**Prof. Dr. Lorenz J. JARASS**

## **Netzentwicklungsplan Strom: Bewertung und erforderliche Änderungen**

Installierte Kraftwerksleistung in Deutschland 2017 und Ausbauziele laut Netzentwicklungsplan bis 2035.

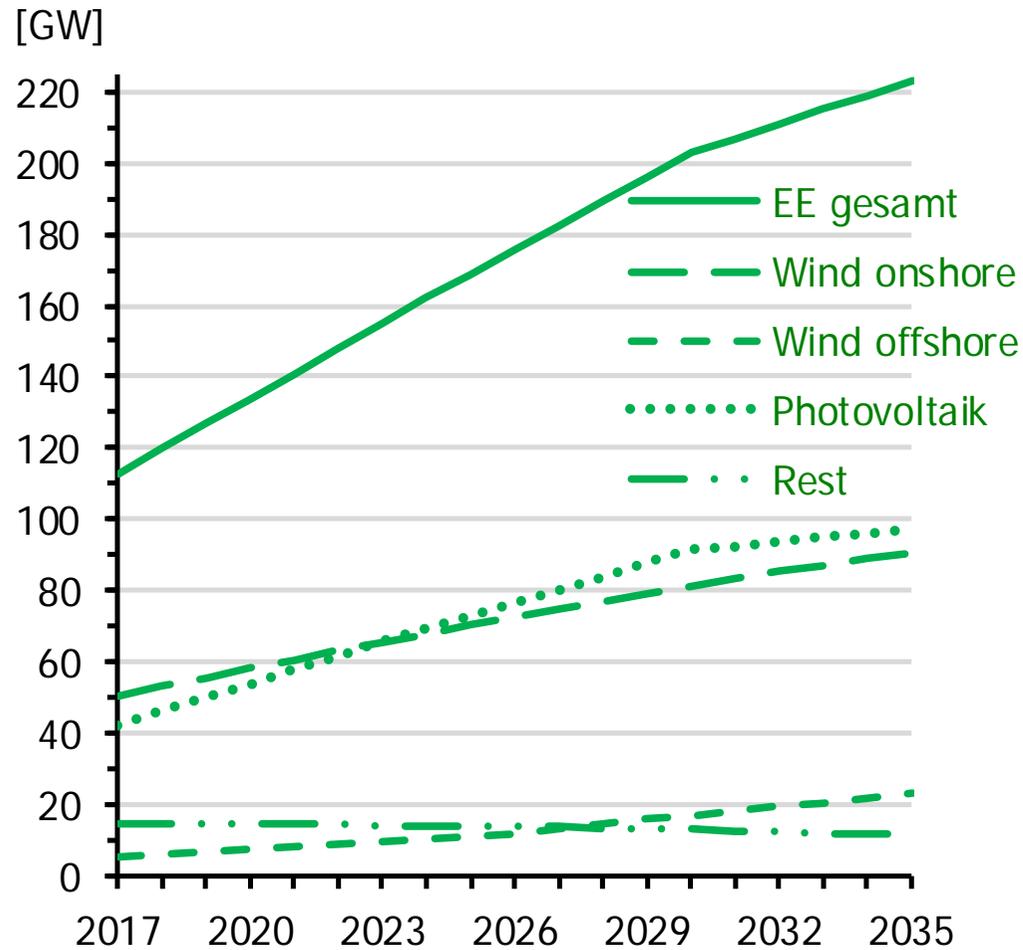
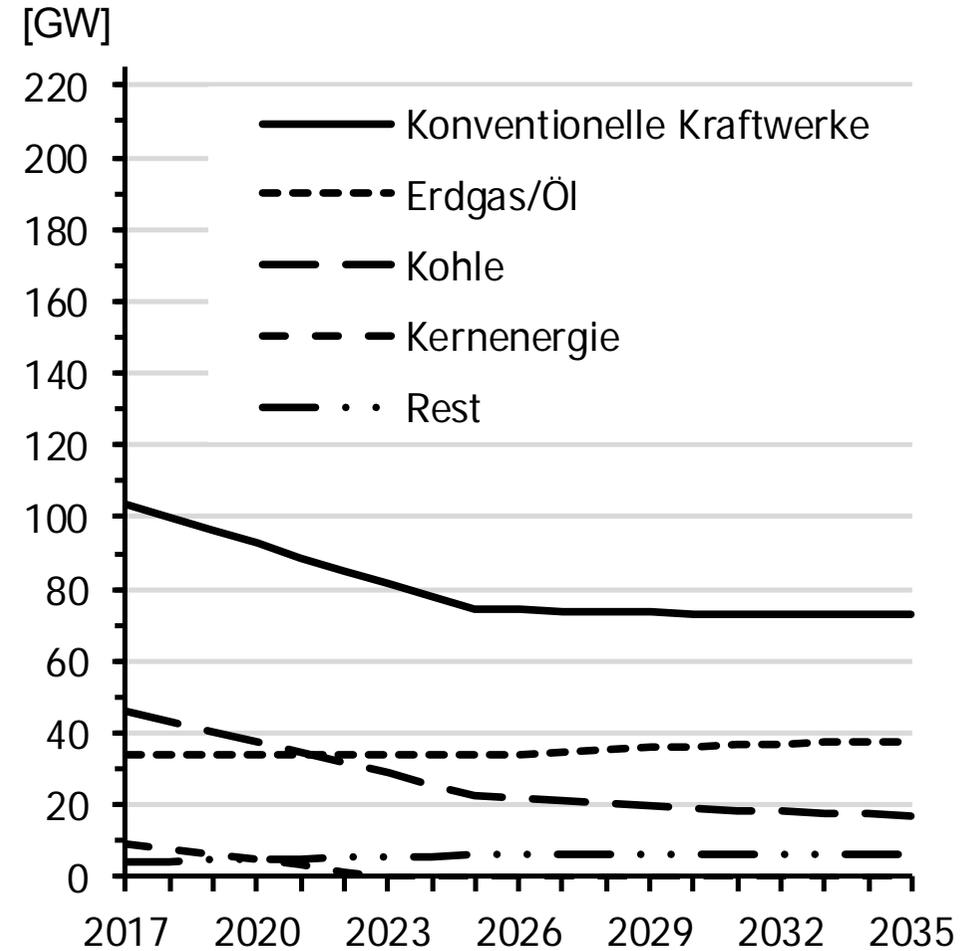
Die installierte Kraftwerksleistung aus erneuerbaren Energien soll bis 2035 auf 223 GW verdoppelt werden, mehr als dreimal so viel wie die durchschnittliche Stromnachfrage von dann rund 63 GW.

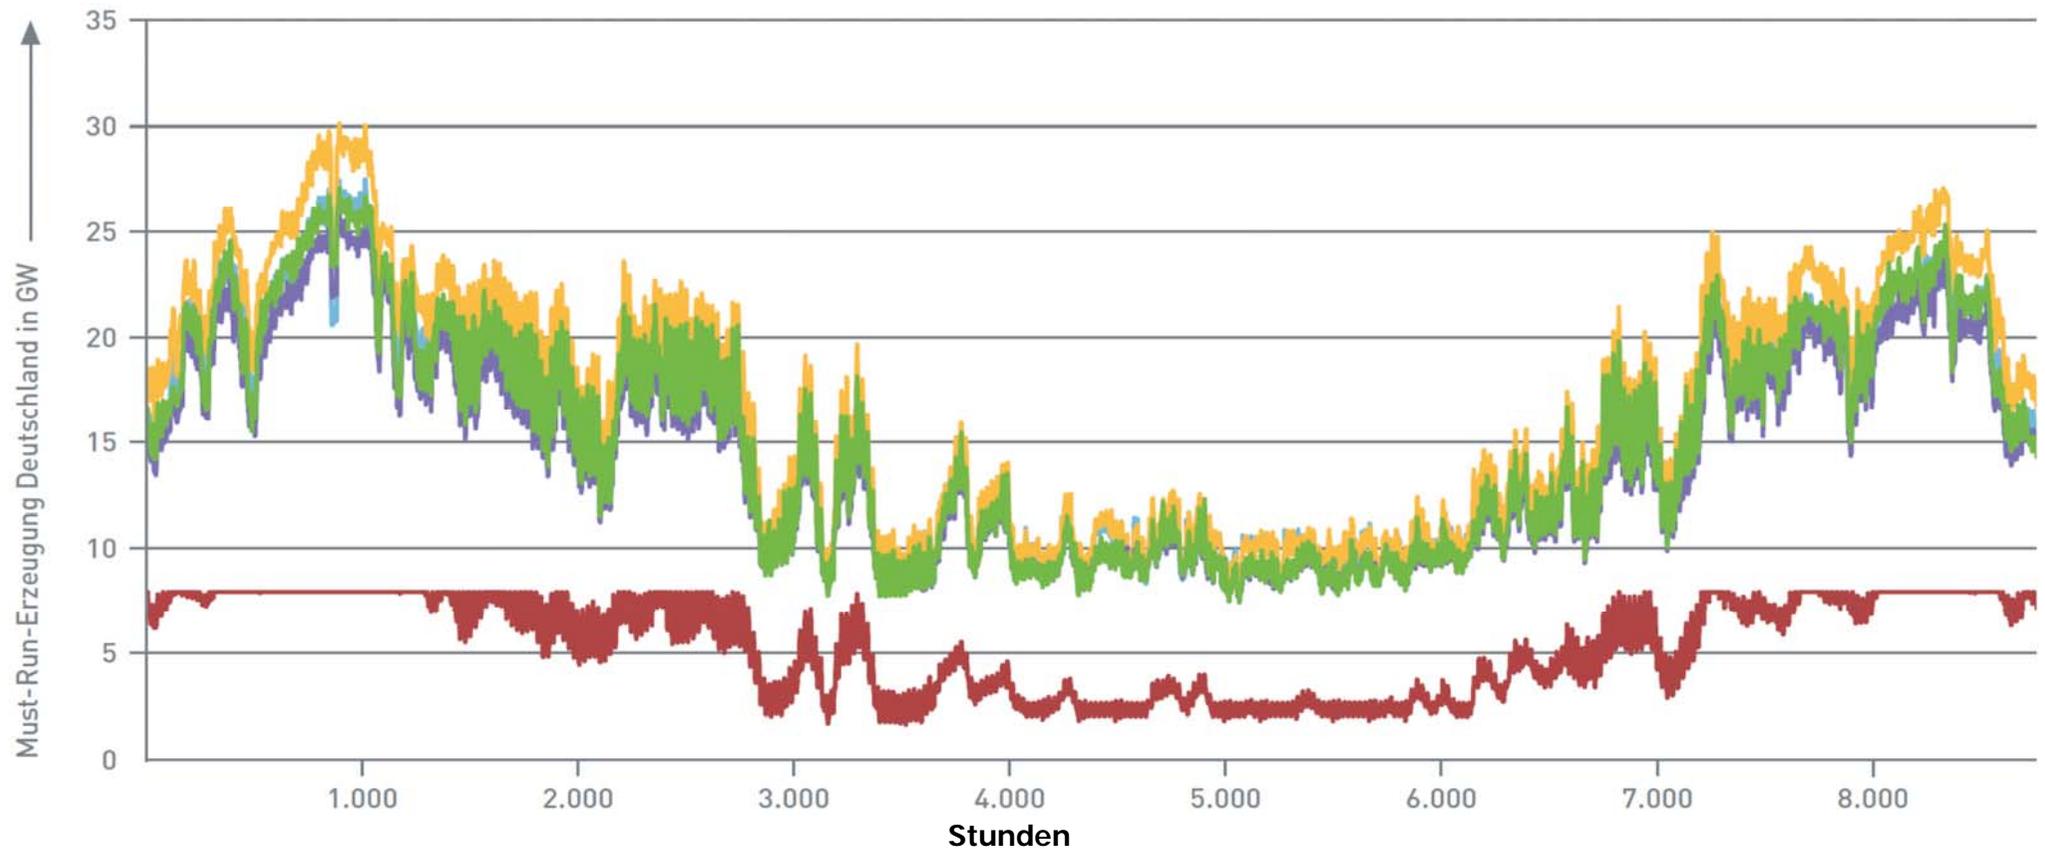
Eine Kosten-Nutzen-Analyse wird vom Netzentwicklungsplan **nicht** durchgeführt, obwohl sie vom europäischen Verband der Übertragungsnetzbetreiber ENTSO-E in Abstimmung mit der EU zwingend gefordert wird. ▶ Kap. 5.2.3

Die Nichtberücksichtigung der Netzausbaukosten führt zu einem überhöhten Netzausbau und damit zu überhöhten Stromkosten und Strompreisen. Dies steht im klaren Widerspruch zu dem am 22. Mai 2019 verabschiedeten Clean Energy for all Europeans Package (CEP) der EU. ▶ Kap. 5.3

Eine dezentrale Stromerzeugung und der dann geringere Netzausbau wird wegen Nichtberücksichtigung der Netzausbaukosten systematisch benachteiligt, wodurch eine kostengünstige und umweltfreundliche Energiewende behindert wird. ▶ Kap. 5.4

**Die Nichtberücksichtigung der Netzausbaukosten ist ein schwerer methodischer Fehler des Netzentwicklungsplans, der zu einem signifikant überhöhten Netzausbau führt und damit die gesamte Bedarfsanalyse des aktuellen Netzentwicklungsplans fragwürdig macht.**
